**Avis délibéré de la mission régionale d'autorité environnementale
sur le parc photovoltaïque au sol de Chevagnes et Thiel-sur-
Acolin porté par PHOTOSOL sur les communes de Chevagnes et
Thiel-sur-Acolin (03)**

Avis n° 2023-ARA-AP-1598

Avis délibéré le 7 novembre 2023

Figure 2: Plan de masse du projet (source : étude d'impact).

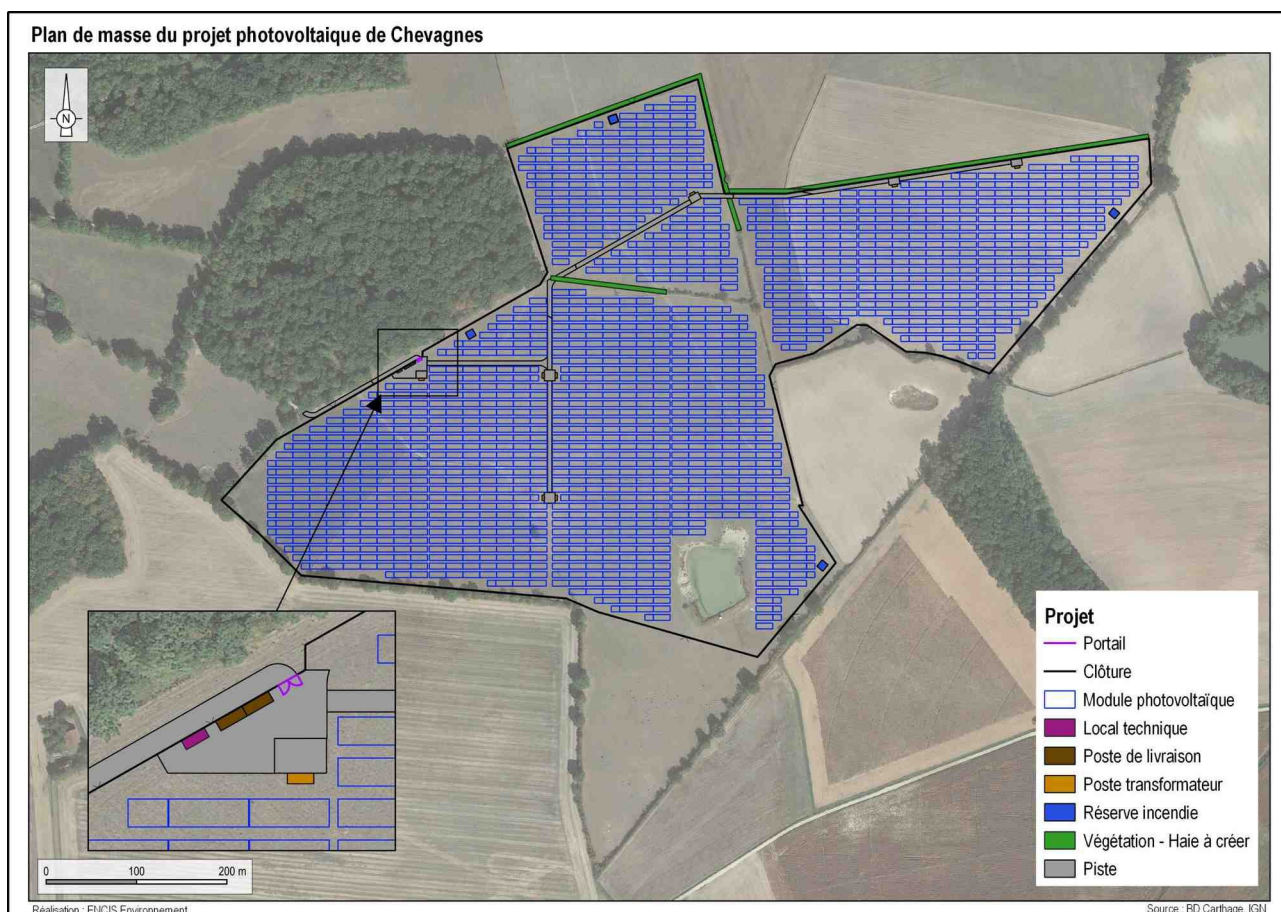
Le projet de centrale photovoltaïque, dont la durée d'exploitation est fixée pour au moins 30 ans, s'étend sur une superficie totale clôturée de 29,8 hectares, bien en deçà de celle de la zone d'implantation potentielle (Zip), avec 16,7 ha de panneaux en surface projetée (cf. figure 2 du présent avis).

Figure 3: Carte des habitats au sein de l'aire d'étude immédiate (source : volet nature de l'étude d'impact).

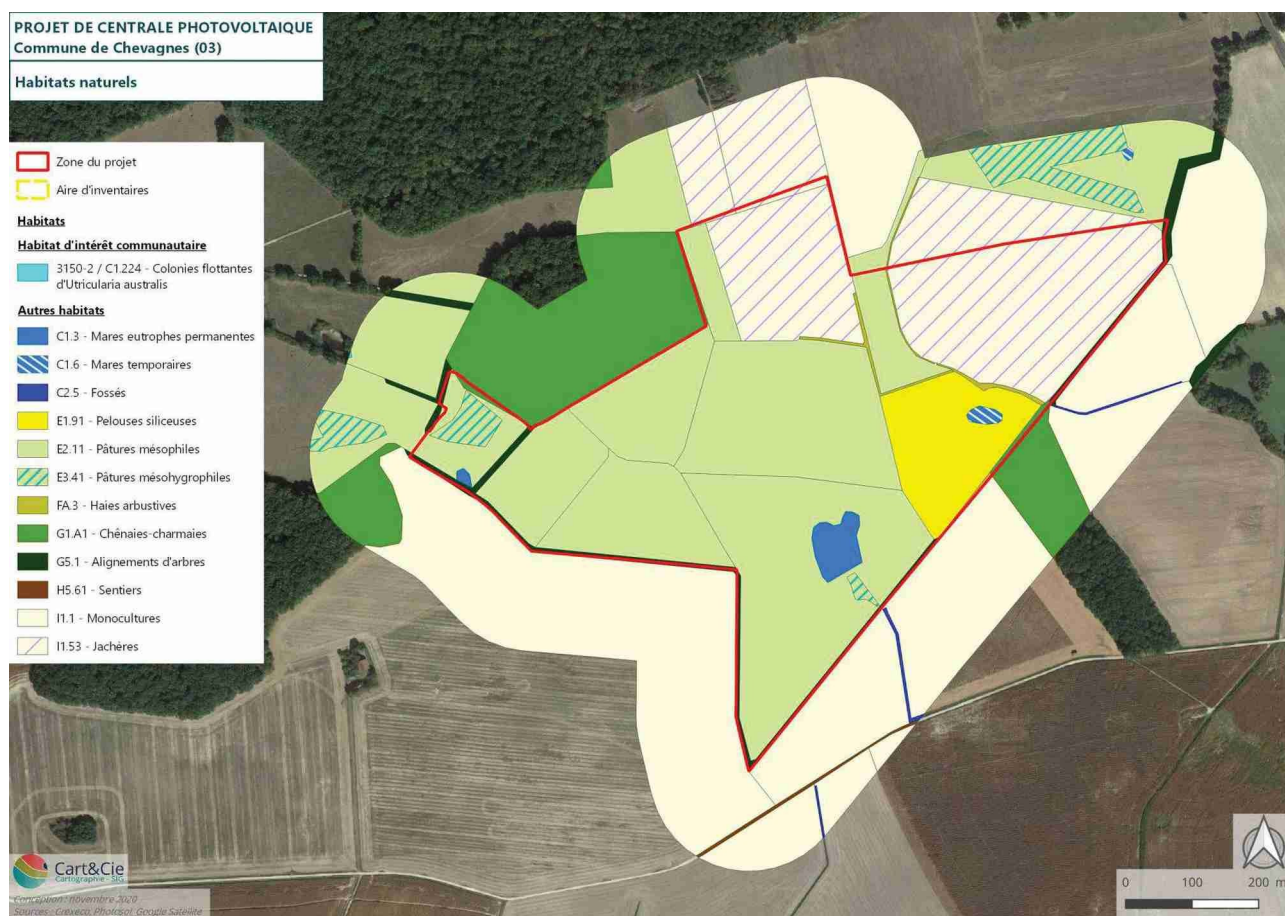
La zone d'implantation se positionne en milieu ouvert agricole, sur des habitats variés de prairies plus ou moins humides (cf. figures 3 et 4 du présent avis) et pour certains (jachères, cultures) encore récemment labourés⁸. Les milieux forestiers et agricoles, les étangs et cours d'eaux à proximité, en relation d'espaces perméables de relais surfaciques et linéaires de la trame verte et bleu (TVB) du schéma régional d'aménagement de développement durable et d'égalité des territoires, constituent une mosaïque de milieux favorisant un ensemble de cycles biologiques d'espèces, notamment protégées.

En matière d'enjeu, pour ce qui est des habitats, le site d'accueil du projet est couvert par des pâtures et jachères, présentant un enjeu faible, mais aussi par des pelouses siliceuses, des milieux boisés et des pâtures mésohygrophiles présentant des enjeux modérés. Un habitat d'intérêt communautaire et un habitat justifiant un enjeu fort se trouvent en périphérie ouest de la Zip : des colonies flottantes d'[Utrriculaire citrine](#) et des vieux chênes accueillant du Grand capricorne et favorables aux colonies de chiroptères. Les intérêts fonctionnels des milieux sont considérés comme modérés à forts pour tous les milieux arbustifs et arborés. Tous les milieux ouverts de la Zip, y compris ceux qui sont cultivés, ont un intérêt reconnu pour l'avifaune, notamment par la présence des zones Natura 2000, pour l'alimentation, la reproduction (nidification) et lors de la migration des

espèces, notamment d'intérêt communautaire. Ainsi, les enjeux tant patrimoniaux que fonctionnels devraient y être considérés comme modérés à fort.

L'Autorité environnementale recommande de reconsidérer le niveau d'enjeu environnemental des espèces faunistiques contactées qui apparaît sous évalué au regard des habitats présents sur le site et du grand nombre d'espèces présentes protégées.

Figure 4: Implantation du projet (en rouge la clôture et en gris les rangées de tables) et localisation des zones humides (en parme); en vert les boisements et haies (source : dossier)

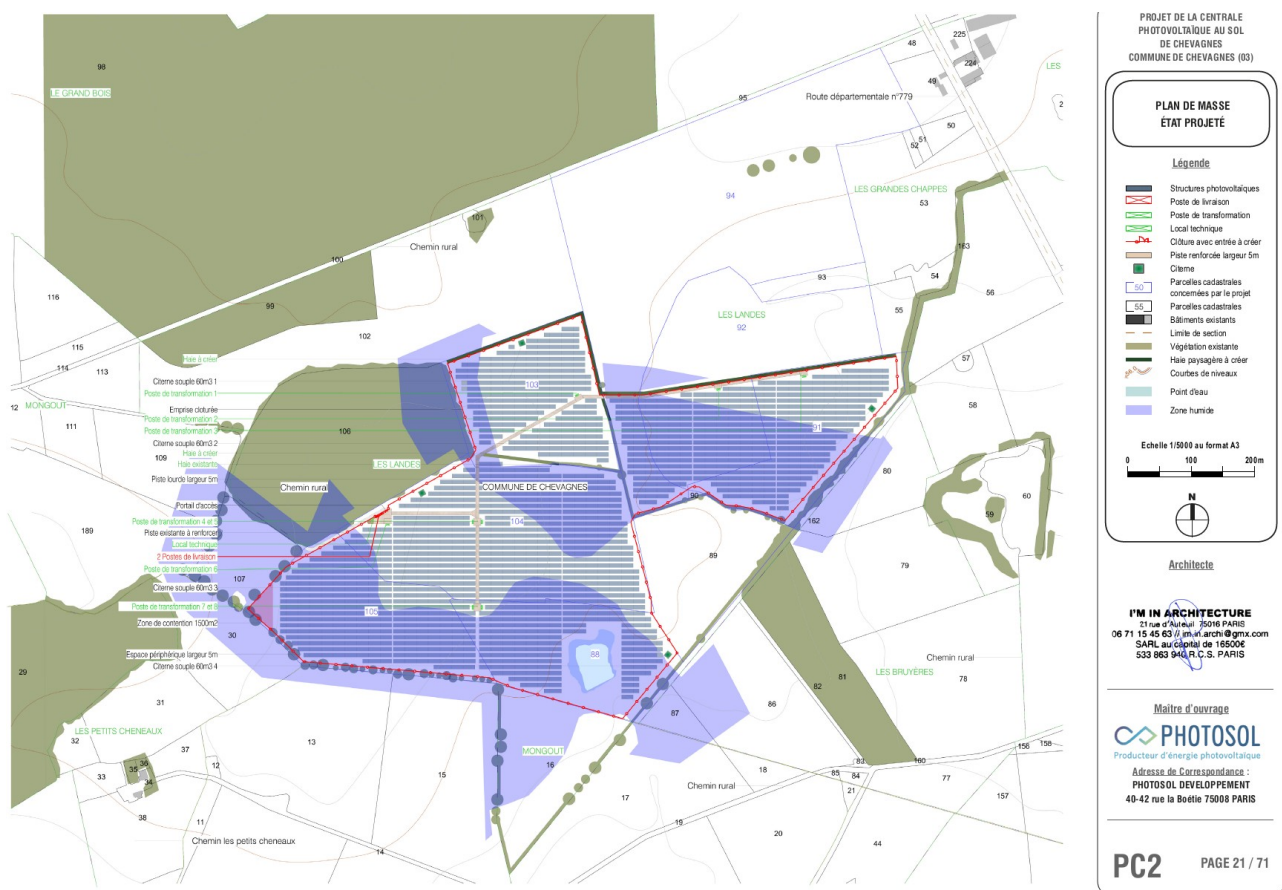
Une mesure de réduction des impacts sur les zones humides vise à limiter les impacts sur les fonctionnalités hydrogéologiques des zones humides, ce qui témoigne de l'existence d'impacts sur les zones humides. L'absence d'une réelle démarche d'évitement des zones humides n'est pas compréhensible (cf. figure 4 et §2.4).

L'Autorité environnementale recommande de reprendre l'estimation de la surface de zones humides dont les fonctionnalités seront affectées et de reprendre en conséquence la recherche de mesures d'évitement de ces incidences. Elle recommande plus généralement de réévaluer et préciser les impacts du projet sur les habitats et les espèces inféodées à ceux-ci et de revoir les mesures d'évitement, de réduction et de compensation en conséquence.
